Additif 3: Règlement n° 4

Révision 3 – Amendement 1

Prescriptions uniformes relatives à l'homologation des dispositifs d'éclairage des plaques d'immatriculation arrière des véhicules à moteur et de leurs remorques

Catégorie 1a (340 x 240 mm)

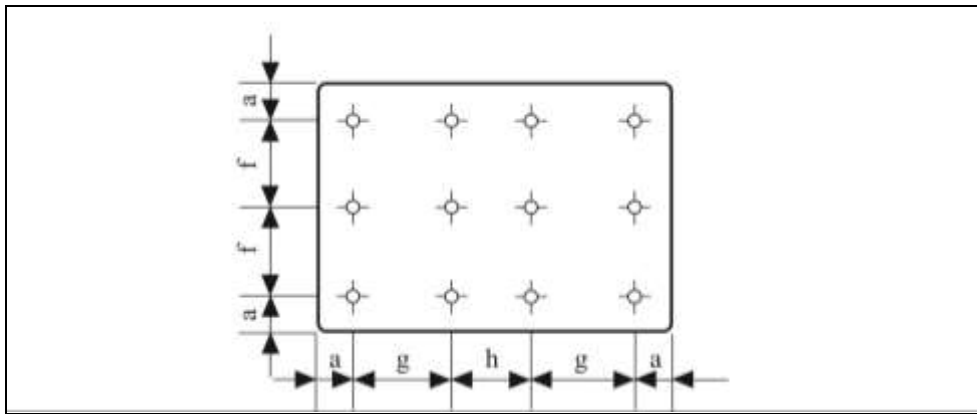
Annexe 3, modifier comme suit:
